Construction de la nouvelle station d'épuration de Lannion

Dossier d'enquête publique unique en lien avec l'autorisation
Environnementale

Pièce n°8 : Note complémentaire en réponse aux avis des services instructeurs

Figure 1 : Plan de projet pour la traversée sous le Léguer

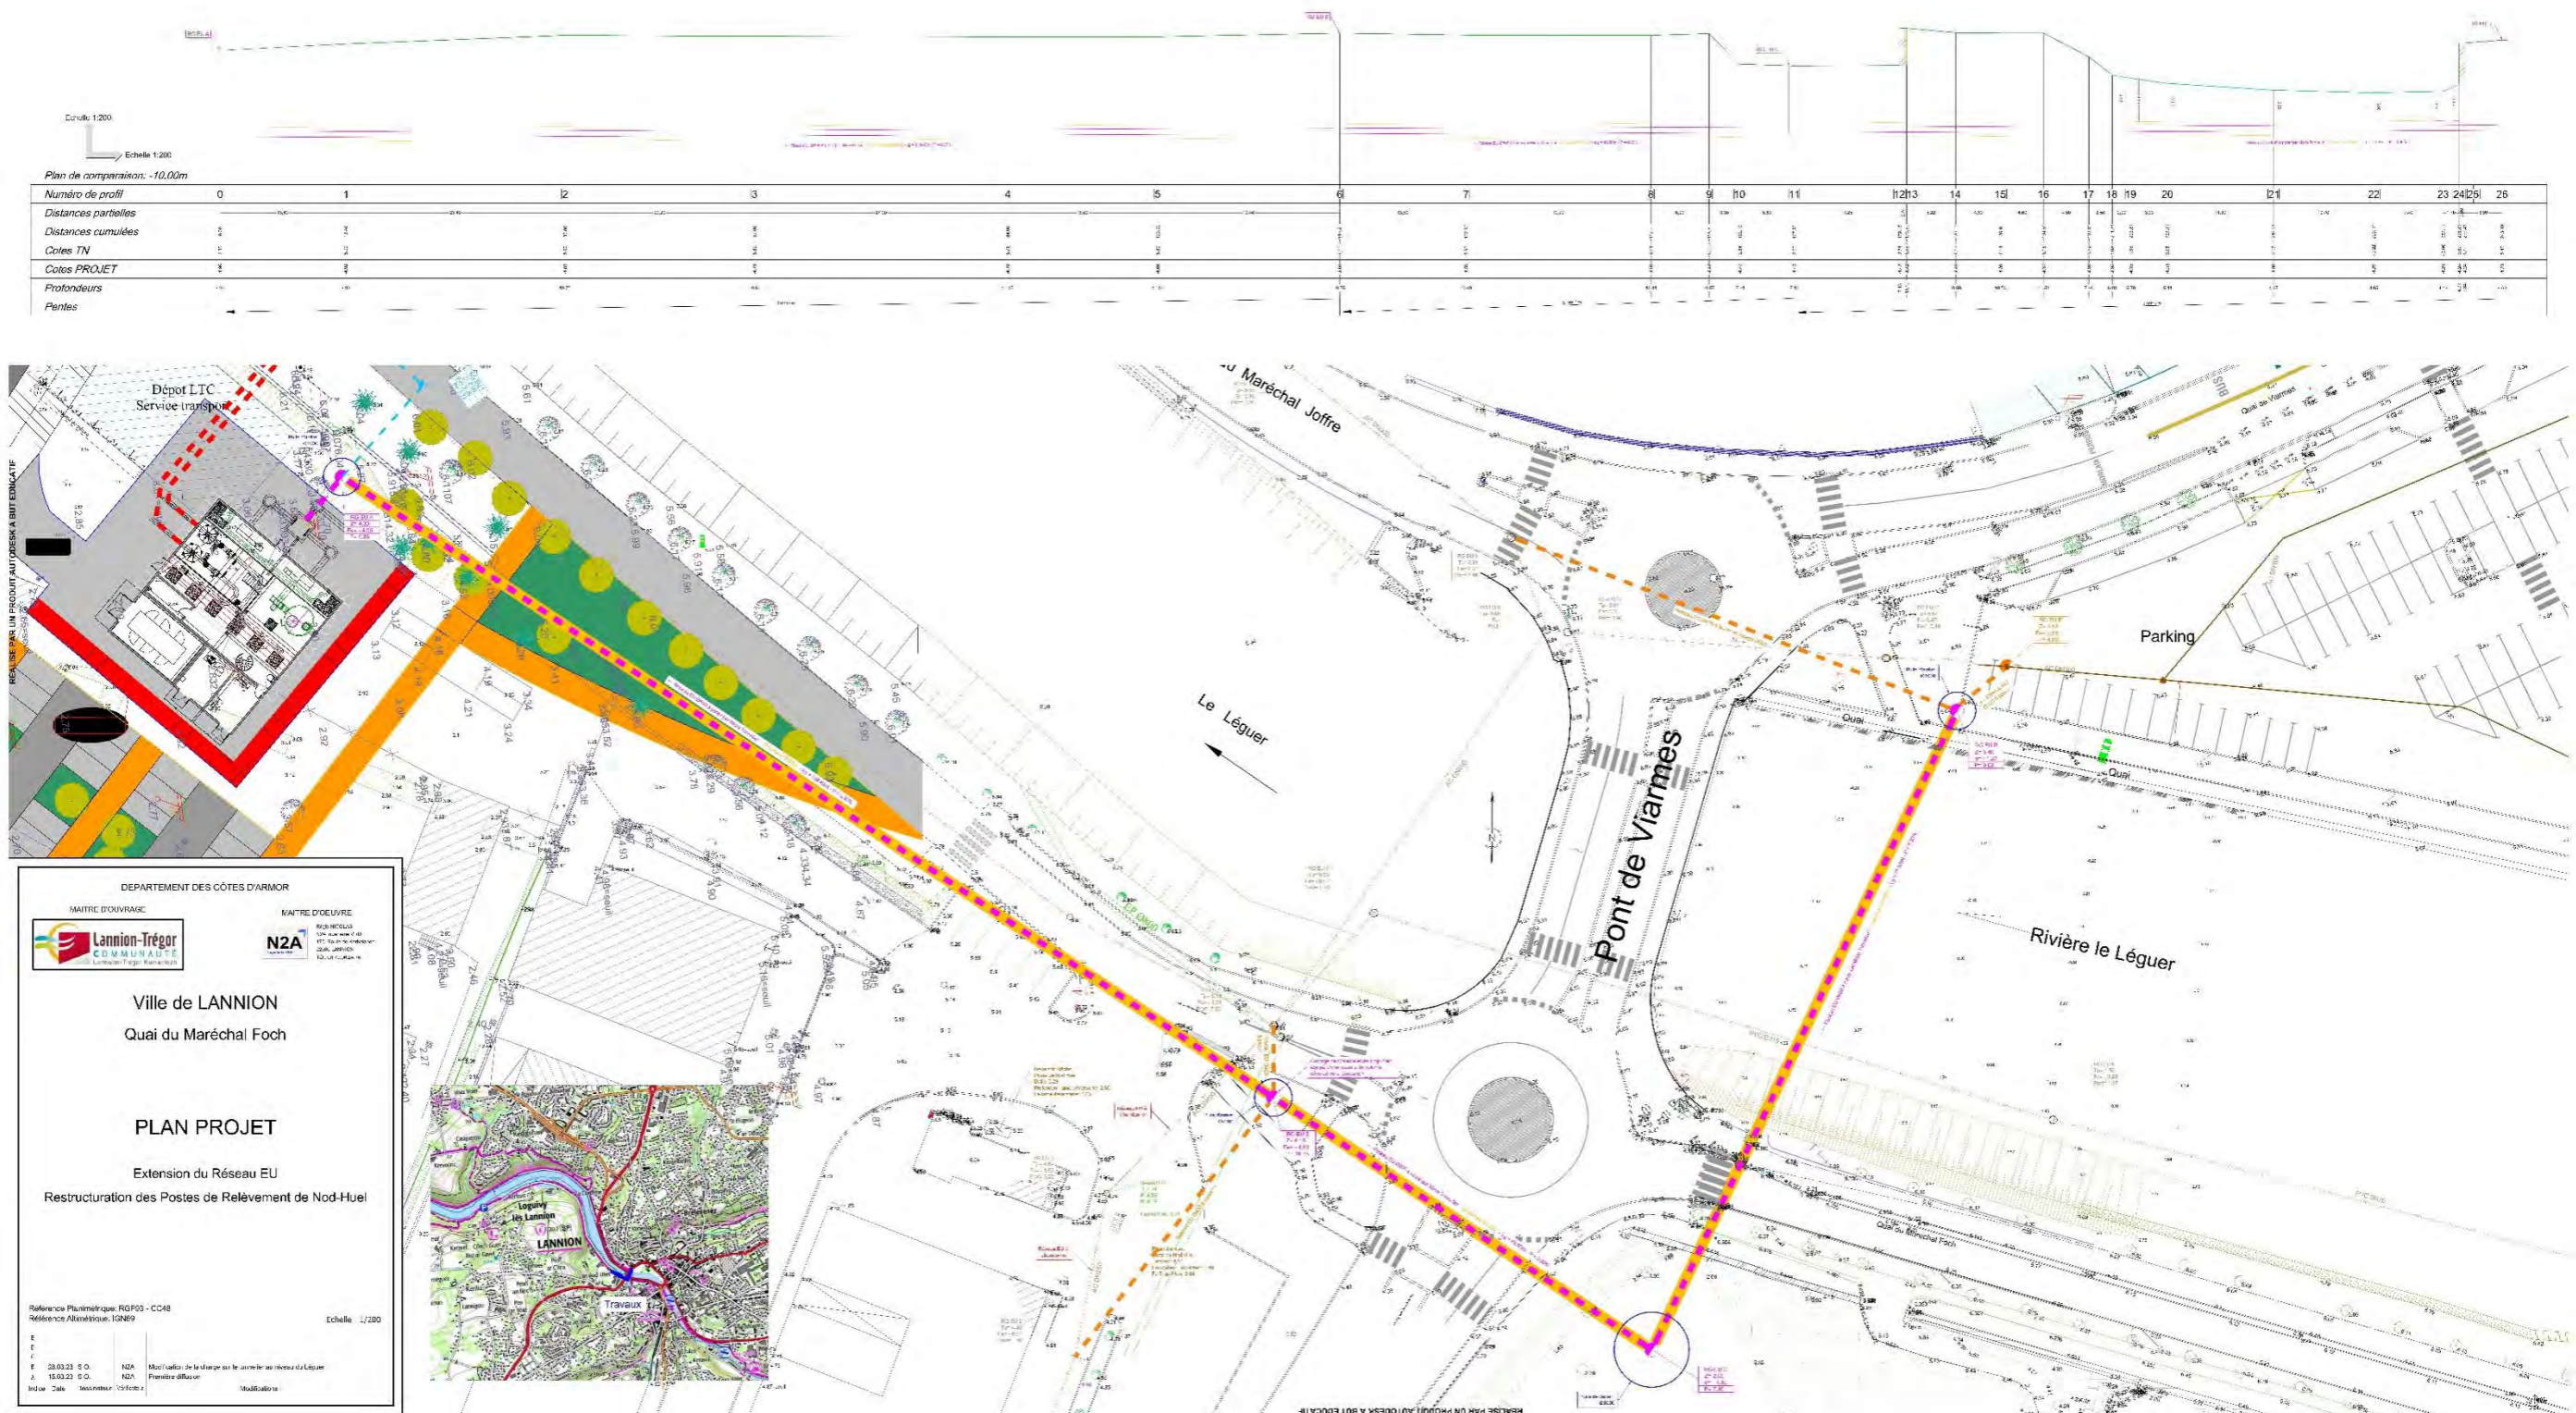
Présence de cours d'eau à prendre en compte dans les travaux de pose de la canalisation. Le passage en forage dirigé sous le Léguer est soumis à la rubrique 3.1.2.0, même si les mesures sont prises pour éviter tout impact sur le milieu aquatique (contrairement à ce qui est écrit page 110 "rubriques"). Les travaux ne sont pas détaillés pour cette opération! (évoqués pages 50 et 51) et quid des passages des cours d'eau affluents rive gauche du Léguer. Il n'y a pas d'étude d'incidence de ces travaux sur le milieu aquatique.
Pas de zone humide sur le tracé.

Le projet de traversée sous le Léguer a été précisé depuis le dépôt du dossier d'autorisation. Un plan de projet est joint en page suivante ainsi qu'en grand format en annexe. L'annexe comprend également les plans du futur réseau de refoulement depuis le nouveau poste de Nod Huel jusqu'à la station d'épuration.

Figure 3 (Figure 10 de la pièce n°3) : Site retenu pour le projet

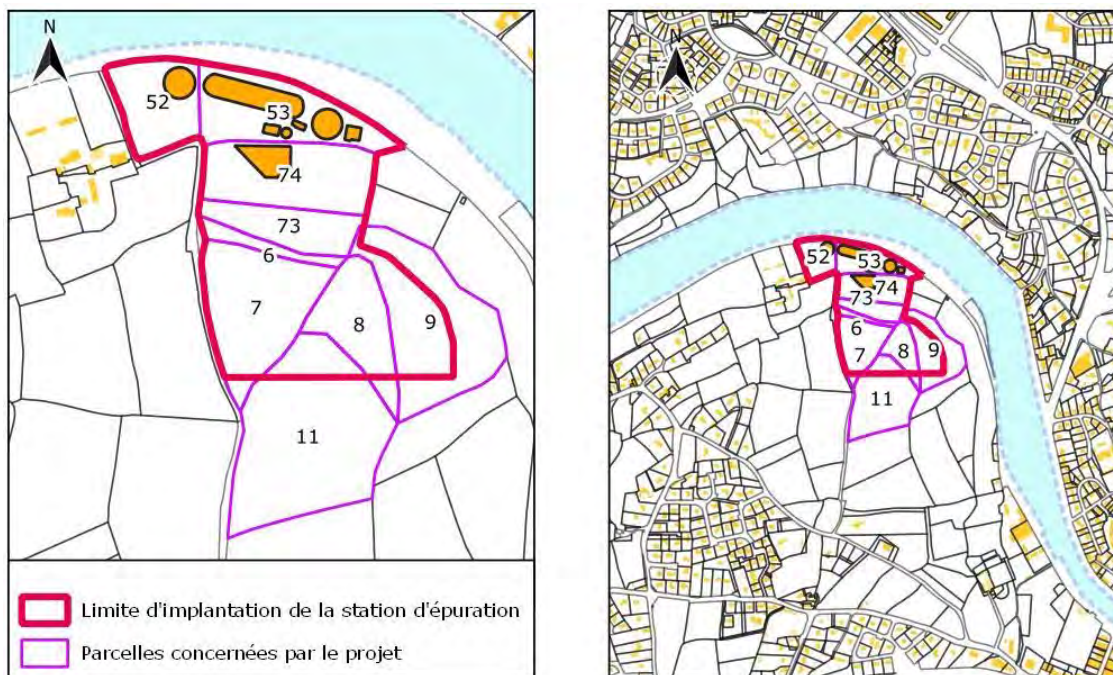
Page 38 : figure 10 absence de légende : on ne sait pas où on est ?

La figure 107 est identique à la figure 10 évoquée précédemment pour le résumé non-technique. Une version modifiée de cette figure est fournie au paragraphe 4.4.

Figure 4 (Figure 41 de la pièce n°4) : Carte des secteurs de pêche

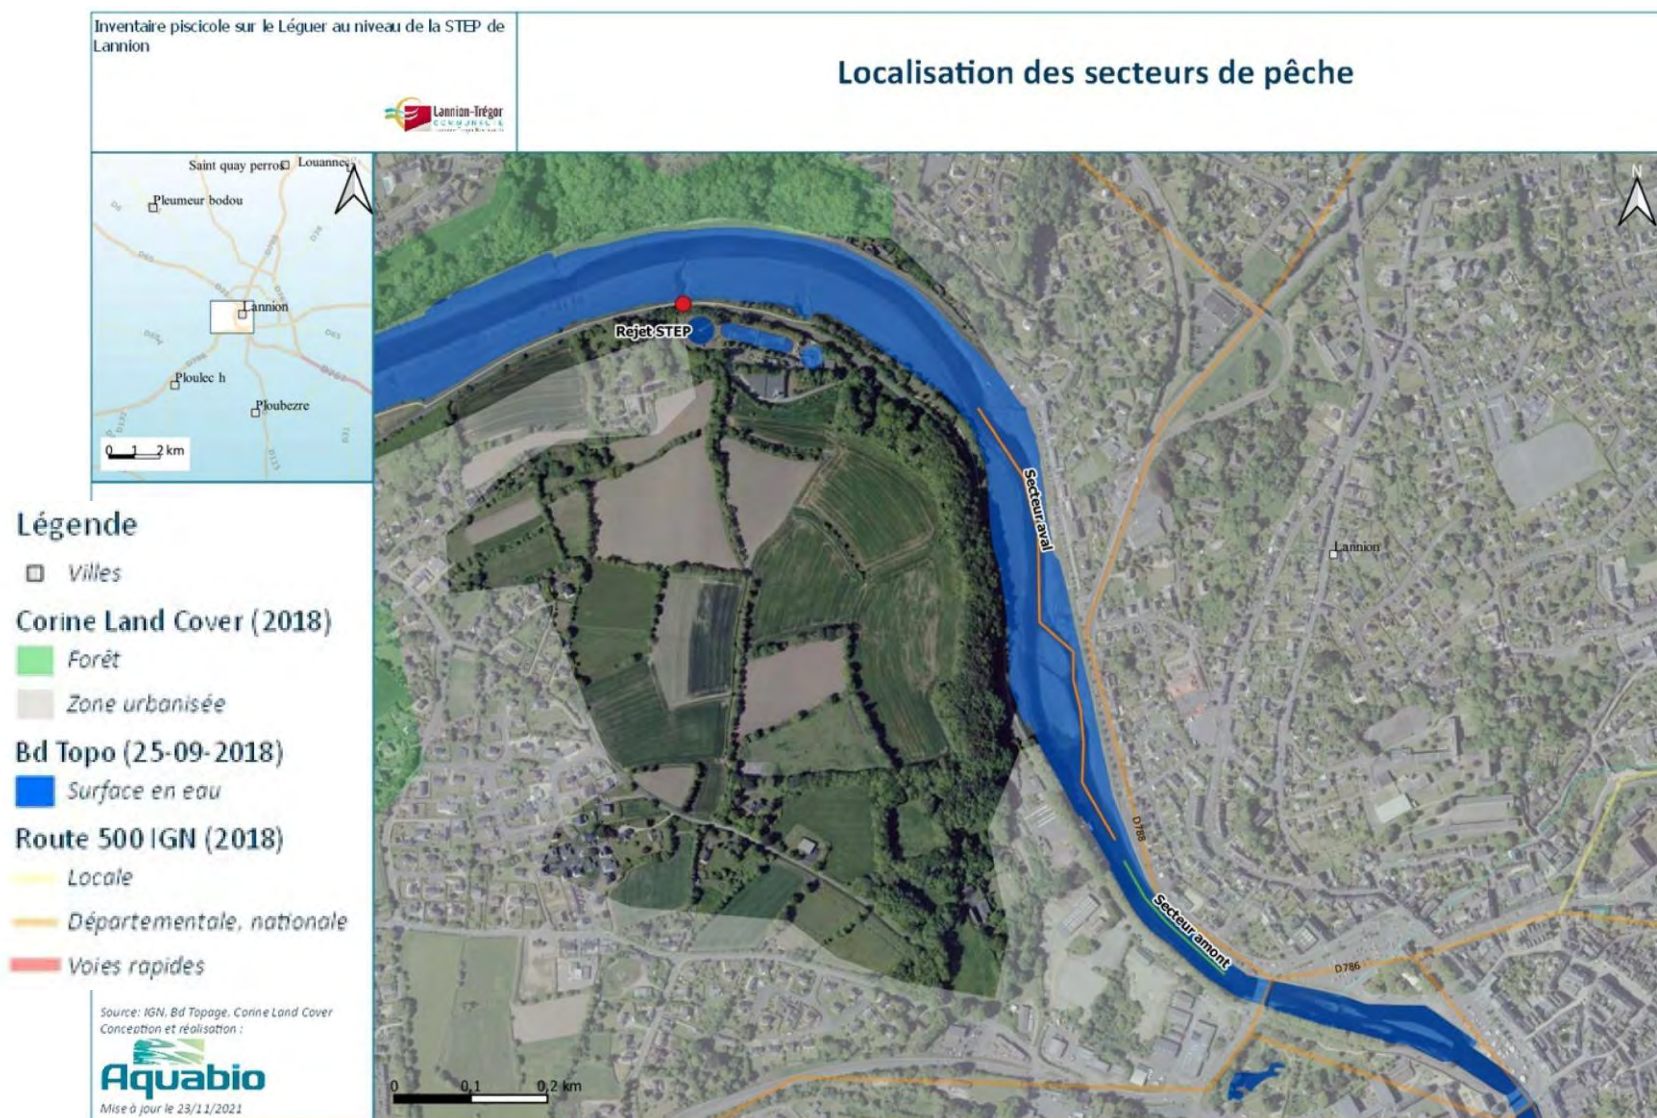
Page 91 : figure 41 illisible.

La carte présente en page 51 est réinsérée en page suivante avec une légende agrandie. C'est la même carte qui constitue la figure 41 en page 91.
